県産業廃棄物最終処分場建設に反対する連絡会

新産業廃棄物最終処分場整備に向けた課題への対応策（令和3年2月）に

関する異議申し立て（2021年3月15日付け提出済み）に追加添付する資料

追加添付資料：唐津沢の谷間に廃棄物処分場の建設が不可能なことを説明する資料

唐津沢降水面積図 グレー部分：標高220m区域 おおよそ30ha

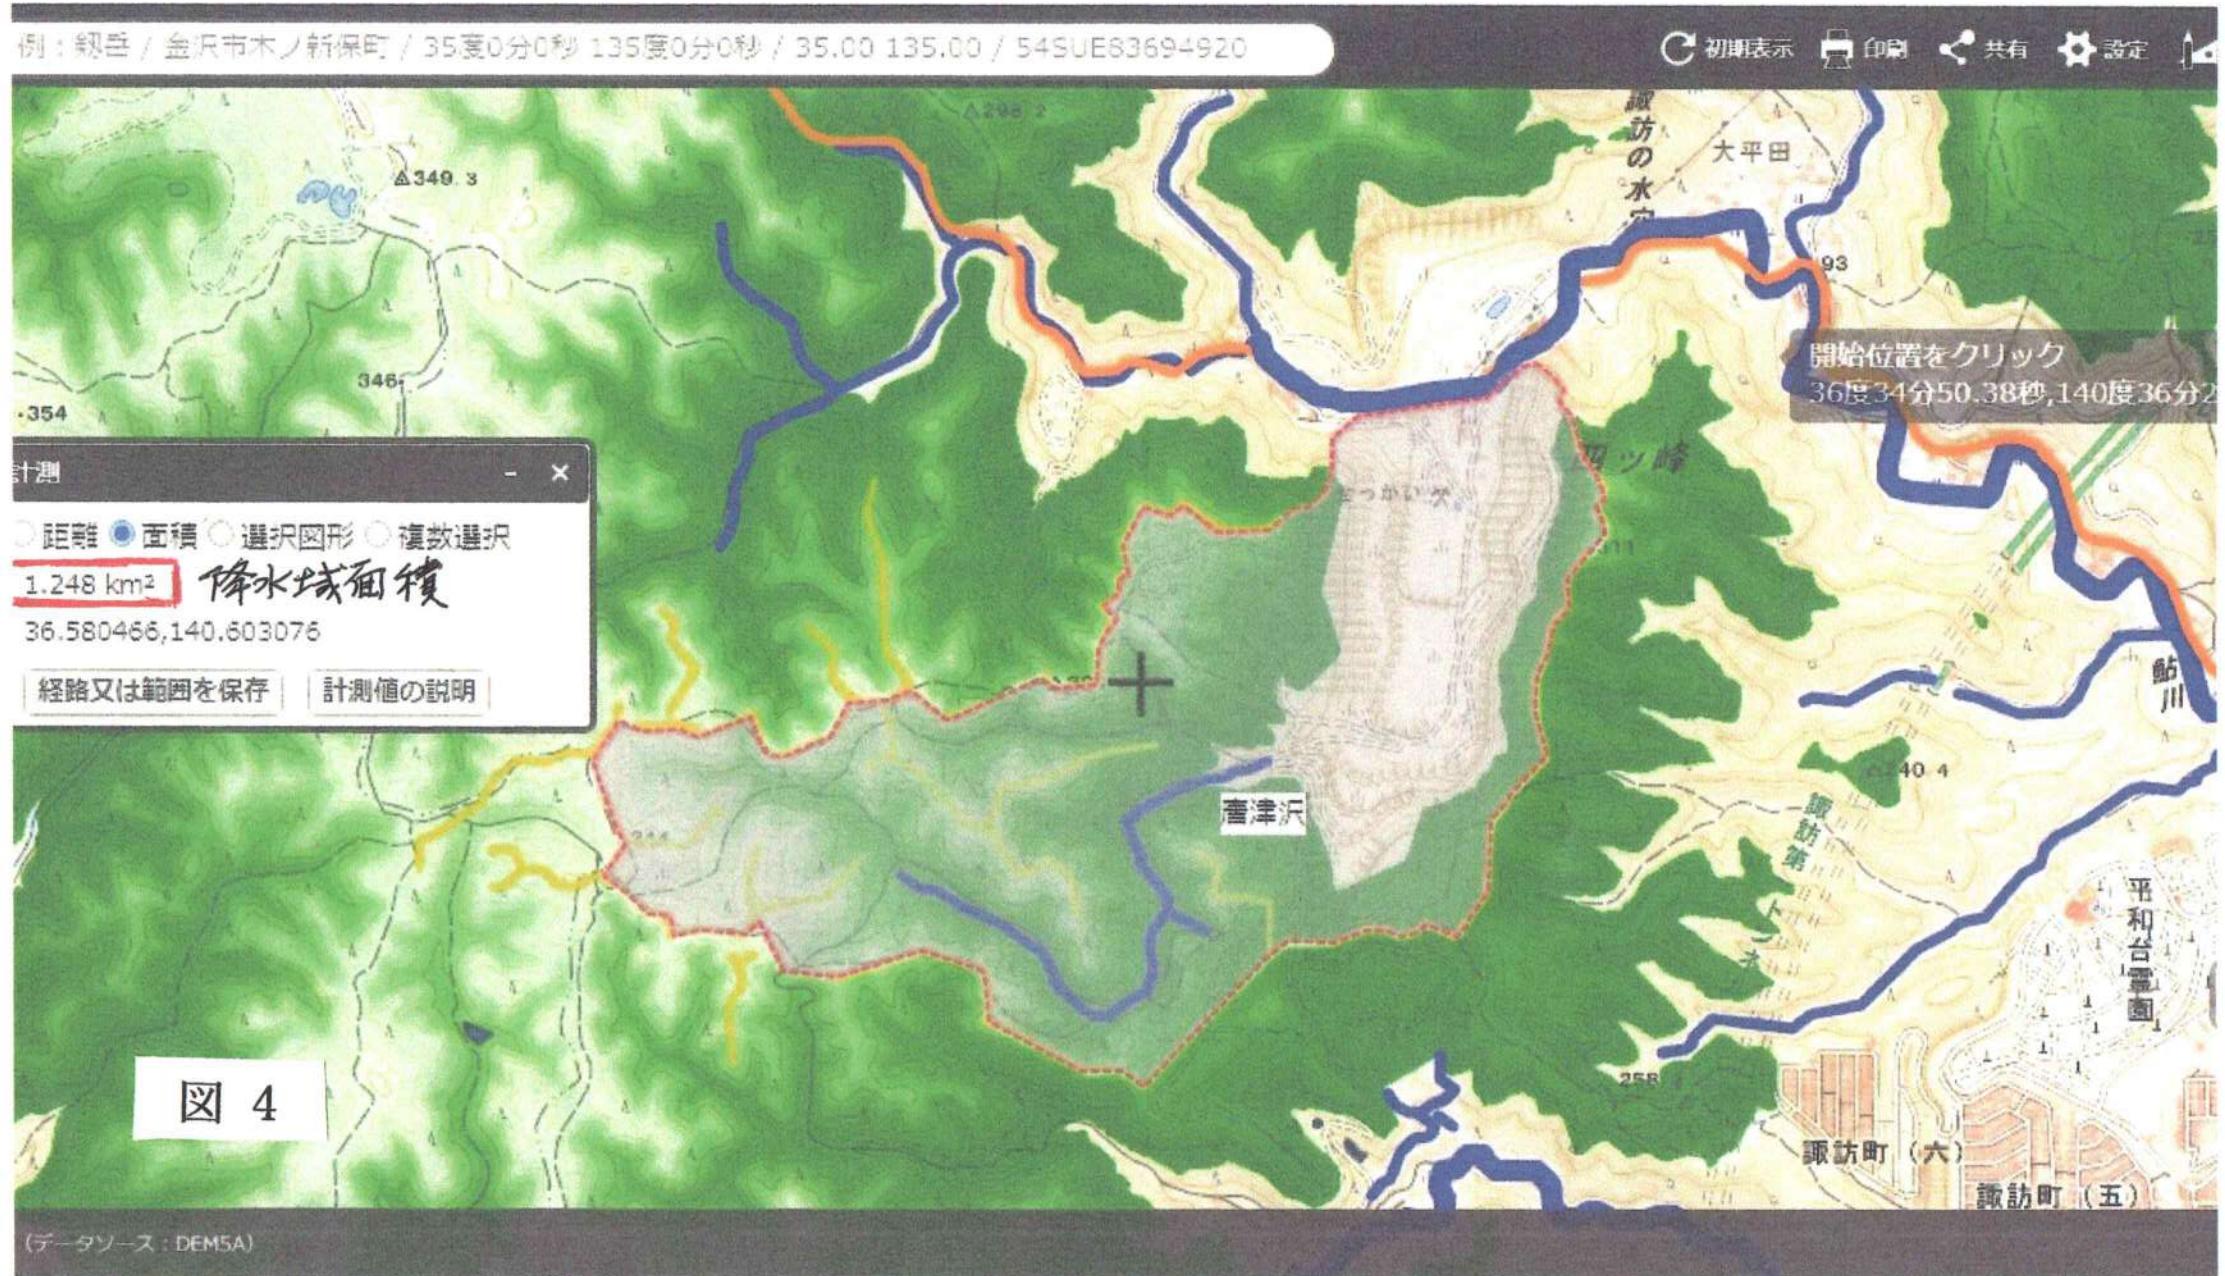
これまでに唐津沢の整備計画の具体的なものは全く開示されてないので、唐津沢降水区域の図面（図4）をもとに、廃棄物処理施設の配置計画を試み、集中豪雨時に想定される災害の状況を考察する。唐津沢は広大で降水域の面積は1.25km<sup>2</sup>あり、沢には通常時にも河川の表面流があり、集中豪雨時には沢出口付近の比較的に低い部分（標高220m以下の区域で、図中にグレーで表示された区域）に多量の雨水が流れ込む。その低い区域は深い窪地になっており、底地には大きな湖が形成されている。湖の水面は、地下水の水位面と考えられる。

沢出口付近の比較的に低い部分（標高220m以下の区域）の面積は、約30haで県が計画している総敷地面積にほぼ等しい。すなわち、総敷地面積の約4.1倍もの広い唐津沢全体の降水が流入するので、集中豪雨時の洪水対策は非常に厳しいものになる。

唐津沢の谷間に廃棄物処分場の建設が不可能なことを証する説明図

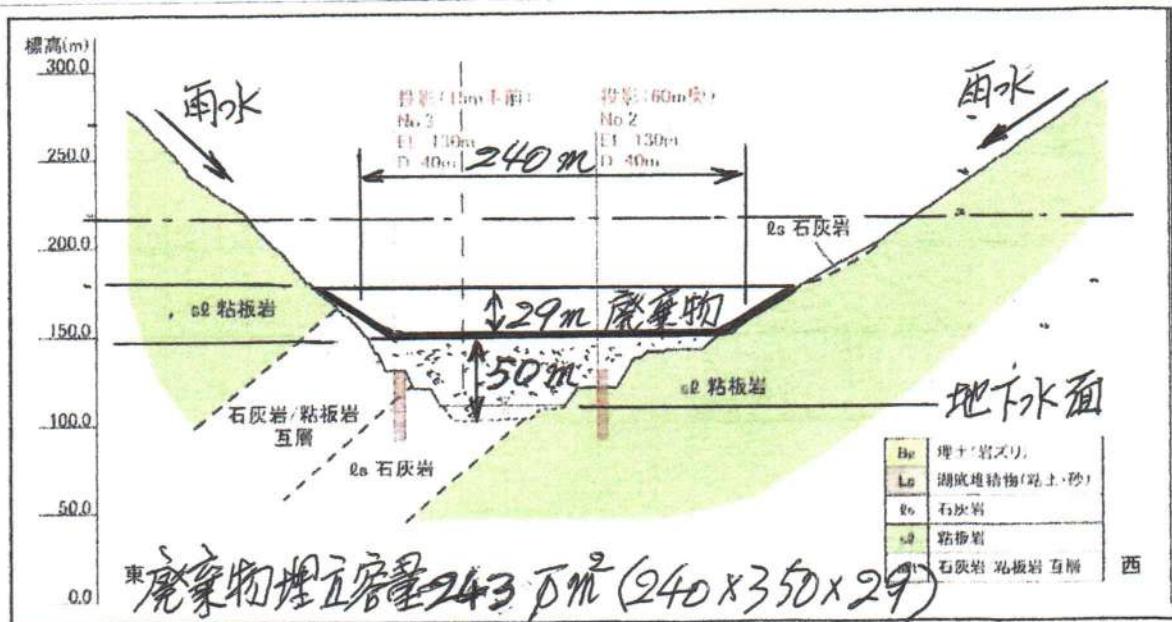
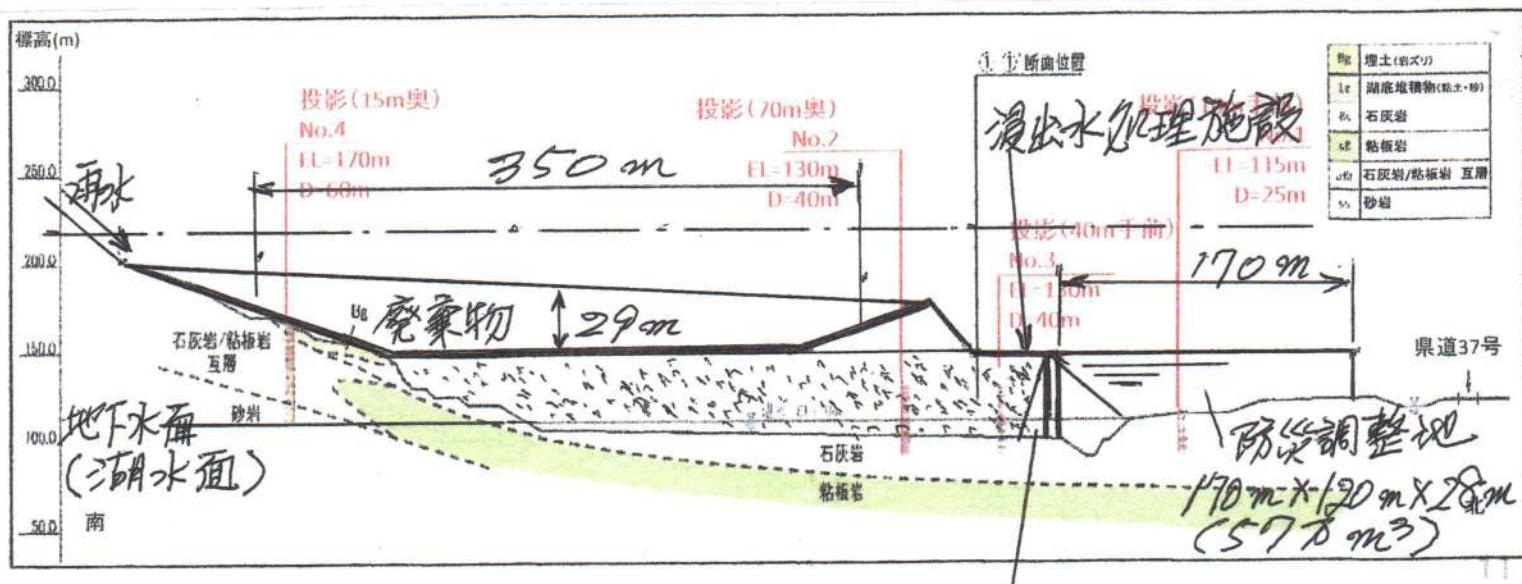
廃棄物埋立容量：243万m<sup>3</sup>（240mx350mx29m高さ）、48時間降雨量：925mmに対応する容積：57万m<sup>3</sup>（170mx120mx20m深さ）の防災調整池、浸水処理施設、管理棟、駐車場、新設搬入道路などの配置を試みた一例を図5に示す。広大で特異な皿形の廃棄物地貯蓄槽を谷間に配置するのには、自由度があまりない。廃棄物槽のための広大な敷地を確保するには、高さ50m、長さ200mに及ぶ大規模な土留め工事、廃棄物埋立容量243万m<sup>3</sup>以上と推定される多量の埋立工事を要する。埋立地だと地震時の液状化の災害も心配である。

図6のように廃棄物処分場の施設は全て谷底に配置されるので、谷の斜面に沿って流入する雨水を避けるための堤防を周囲に築いたとしても、すべての雨水を防災調整池に導入することは不可能であり、集中豪雨時には、ほとんどの雨水は、廃棄物処分場の施設を越水して、防災調整池に流入することになる。流木などで流路が塞がれれば、直接に鮎川へ流れ込むことになる。洪水の深さや流れの速さなども詳しく考察したいが、これまでの経緯だけからも洪水時の災害対策は現実的に不可能であると言える。

(雨水は廃棄物槽に流入してしまい、防災調整池に導入するのは不可能)

廃棄物埋立容量 : 243 万 m<sup>3</sup> (240mx350mx29m 深さ)

流域面積 : 1.25 k m<sup>2</sup> 48 時間降雨量 : 925 m m

防災調整池容積 : 57 万 m<sup>3</sup> (170mx120mx28m 深さ)
